# 第6回木曾川水系連絡導水路環境検討会

木曾川水系連絡導水路事業環境レポート

(検討項目・手法編)の意見に対する事業者の見解(抜粋)

平成21年2月10日

## 予測手法(導水路pH変化)

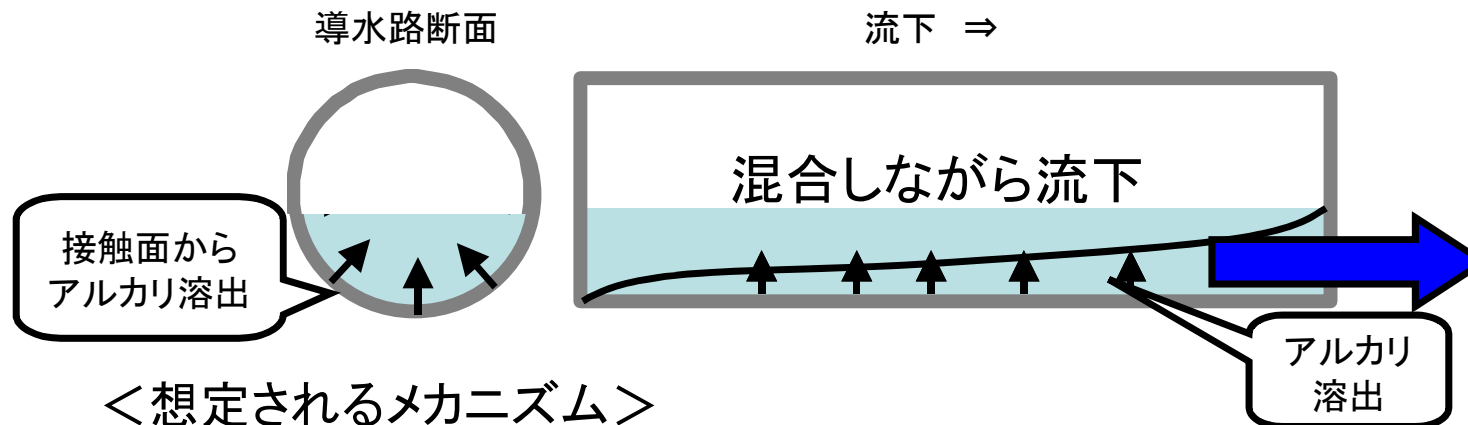
**岐- (9)** 水環境検討項目に、導水管等の工作物がコンクリート製の場合、地下水質及び導水路の水質に与える影響について検討を行うこと。

また、導水路内の流水の水質に与える影響については、導水路水質予測(水温、DO、pH)ではほとんど影響を与えないとの結果を得ていることから環境検討項目の要素としません。

なお、導水路のコンクリート構造物が地下水質及び導水路の水質に与える影響については、供用開始前及び供用開始後において、モニタリング調査を実施し、地下水の状況、放水口下流の河川の状況について確認を行います。

連絡導水路は、コンクリート水路である  
運用直後では、コンクリートからアルカリ物質が溶出することで、導水路流下中にpHが上昇する可能性が考えられる

- ①コンクリート表面からのアルカリ物質の溶出
- ②コンクリートに接する面の水のpHが上昇  
→ 流下過程で流水全体のpHが上昇
- ③コンクリートと水の接触面積、接触時間、溶出速度および水量によりpH変化が決めると考えられる  
⇒具体的な知見(解析モデル)がない⇒事例の引用

# 自然由来の重金属等に対する対応フローについて

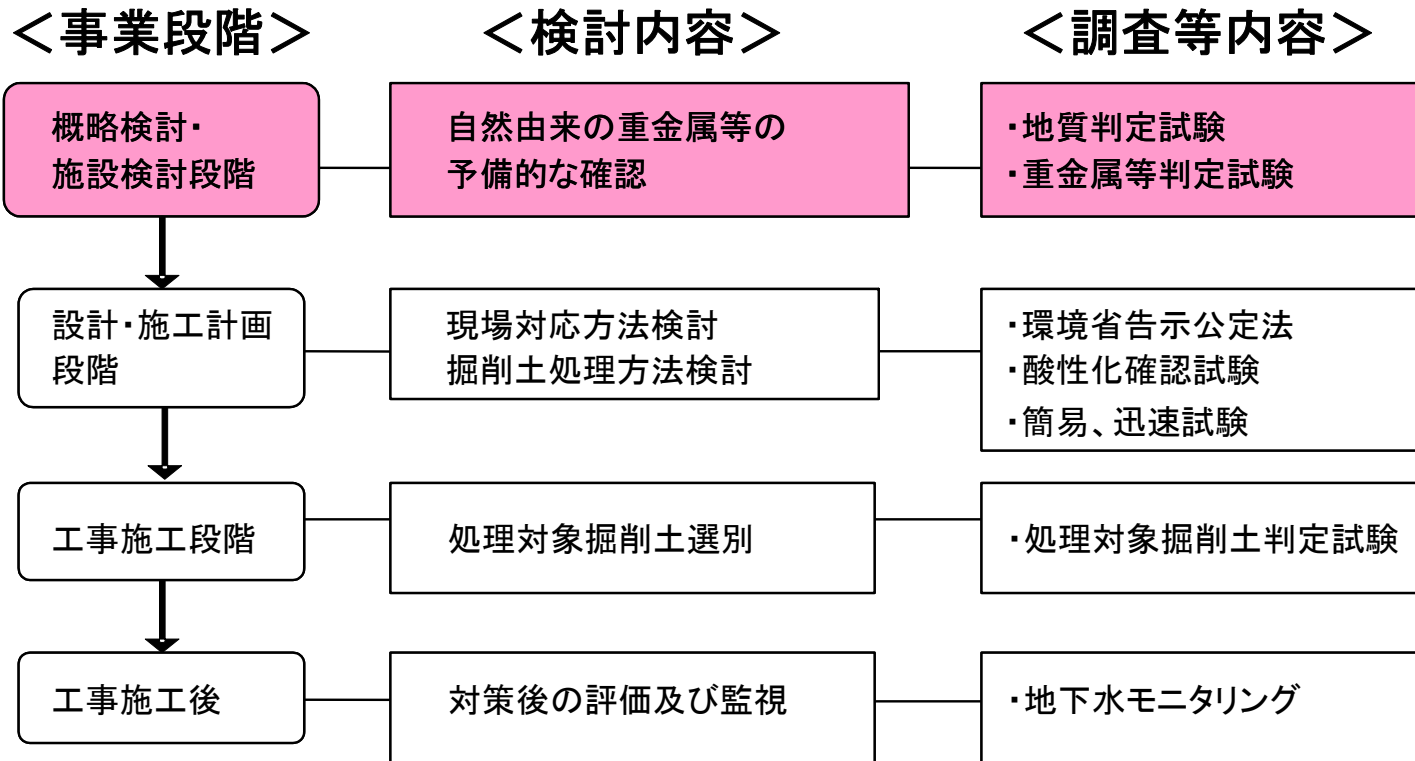
**岐- (6)** 「土壌に係る環境その他の環境」において、「土壌」を調査検討としない理由を明確にすること。

なお、建設発生土については廃棄物等で実施する予定です。また、掘削時の土壌の有害性の確認は、「建設工事における自然由来の重金属汚染対応マニュアル(暫定版)平成19年3月独立行政法人土木研究所」を参考に実施し、汚染土壌については地質調査データを参考に、学識者からの指導助言を受け、設計、施工計画段階から必要な調査、検討を行い、適切に対応していく予定です。

重金属等に対する対応は「[建設工事における自然由来の重金属汚染対応マニュアル\(暫定版\)平成19年3月 独立行政法人土木研究所](#)」を参考に実施し、[学識者による検討会を設置](#)するなど、設計・施工計画段階から各事業段階において必要な調査検討を行い適切に対応していく。

# 水質汚濁に係る環境基準について(昭和46年12月28日環境庁告示第59号)

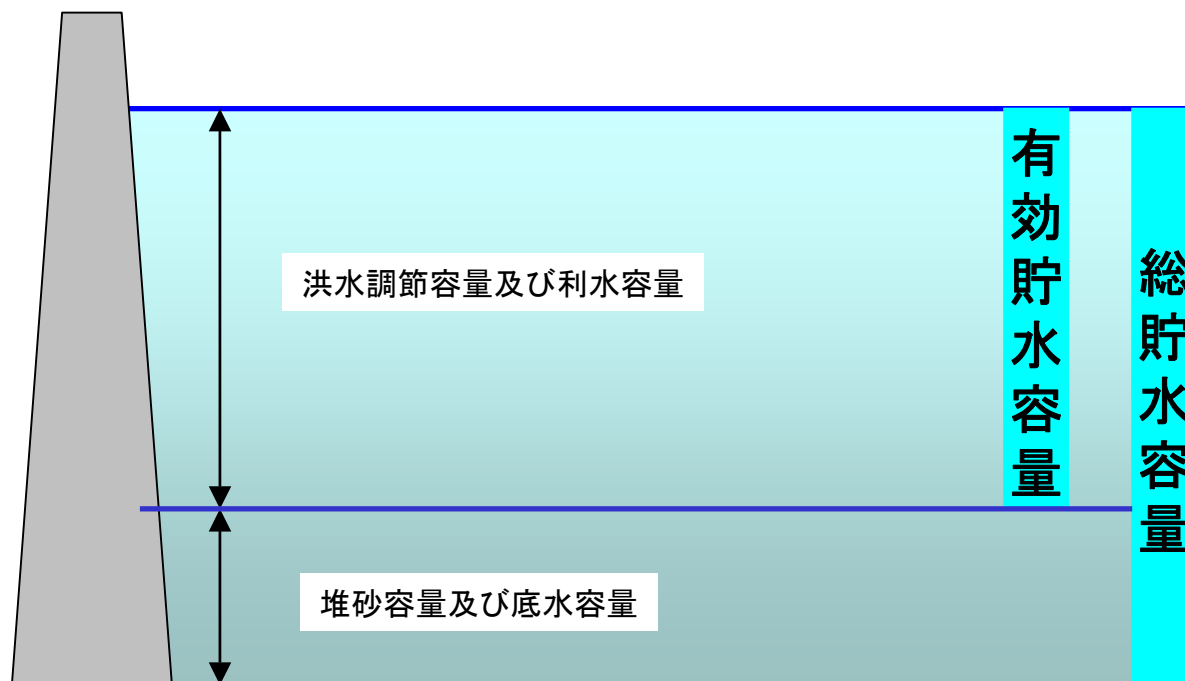
**岐有- (9)** 取水地点の西平ダムは貯水池であり、河川で通常測定されているBODだけではなく、CODについても調査を行っていくべきである。既存のデータがないのであれば、少なくとも丸1年はCOD調査を行うべきである。

生活環境の保全に関する環境基準で、プランクトン増殖の有機汚濁化への影響などを勘案してCODを義務づけている湖沼は、「天然湖沼及び貯水量が1,000万立方メートル以上であり、かつ、水の滞留時間が4日間以上である人工湖」(水質汚濁に係る環境基準について:昭和46年12月28日付環境庁告示第59号)と定義されています。

西平ダムは、総貯水容量449万立方メートル(有効貯水容量122万立方メートル)と小さく、かつ、貯水池の滞留時間はおおむね0.5日(平成6年の流量が最も少ない時期でもおおむね0.7日)と短時間であり、河川の状態に近い流動となっています。

河川の有機汚濁指標としては、自浄作用を考慮してCODよりもBODが適すると考えられ、BODが河川に関する環境基準として定められています。このため、木曽川水系連絡導水路完成後の各河川の影響を把握するには、BODが最適であると考えています。

なお、参考として取水口地点においてCODを調査することとしています。

# 予測結果(導水路内でのDO変化:木曾川放流)

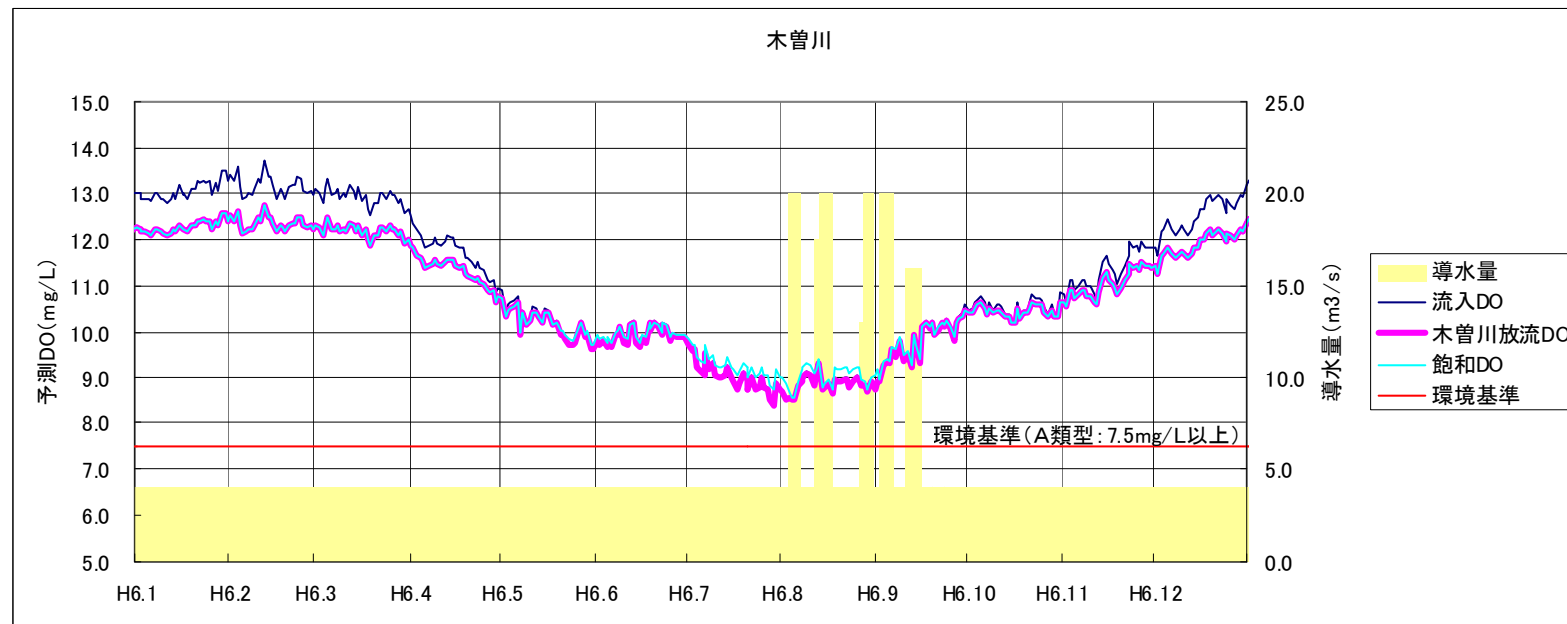
**岐- (73)** 溶存酸素量(存在及び供用)について、混合状況の予測を実施するべきではないか。

溶存酸素量の予測計算結果では、導水路内の溶存酸素量は概ね9～13mg/Lであり、長良川や木曾川の溶存酸素量より低いものの概ね同等であるとの結果が得られています。溶存酸素の水中への溶け込みの原因は、大きくは大気の酸素が水面からの溶け込み、及び水中の植物の光合成による酸素の発生です。放流された流水は瀬等による水面のかく乱で溶存酸素が回復することから河川での混合状況の予測は実施しないこととしています。

- ◆ 冬季は、導水路内での水温上昇が予測されることから、飽和DO濃度が低くなることから、放流DOは飽和DOと同じとなると考える
- ◆ 夏季には、CODによる酸素消費の影響により、飽和DOよりDO濃度が低くなると予測される
- ◆ ただし、環境基準値7.5mg/L以上を下回ることはないと予測されるため、河川への影響は小さいものと考えられる

## 予測手法

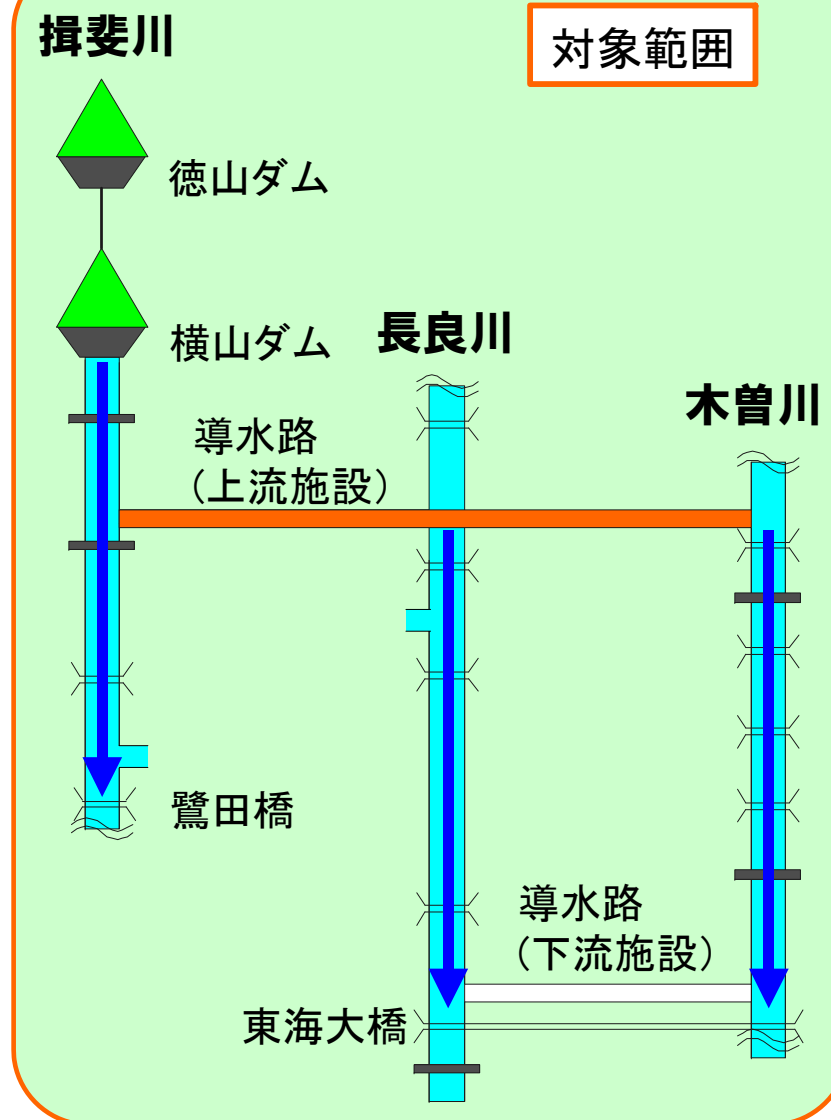
**岐有-**(27) 河川の水質シミュレーションでは、定常モデルではなく、より現実的である非定常モデルで実施すべきである。また、月平均データによってどの程度まで現実に見合った予測が出来るのか疑問である。出来ないであれば、その旨をきちんと記載しておくべきである。用いたモデル名称、適応性及び限界性を明記すべきである。シミュレーションの水質項目も、SSや水温のみを行っている。これでは不十分と思われる。

シミュレーションは、一般的に用いられているモデルで実施しています。使用しているデータは日単位を基本とし、洪水時は時間単位でのデータを使用しています。また、モデル構築にあたっては、現況の再現計算による十分な検証を行った上で予測を実施していきます。

水環境に係るシミュレーションによる予測・評価は、環境レポート(検討項目・手法編)P100、P101に記載してありますが、SS、水温のみでなく富栄養化の指標として貯水池ではCOD、河川ではBODを予測することとしています。

なお、モデル予測の条件等については本事業の第5回環境検討会で公表しておりますが、今後とりまとめる環境レポートにも明記することとします。
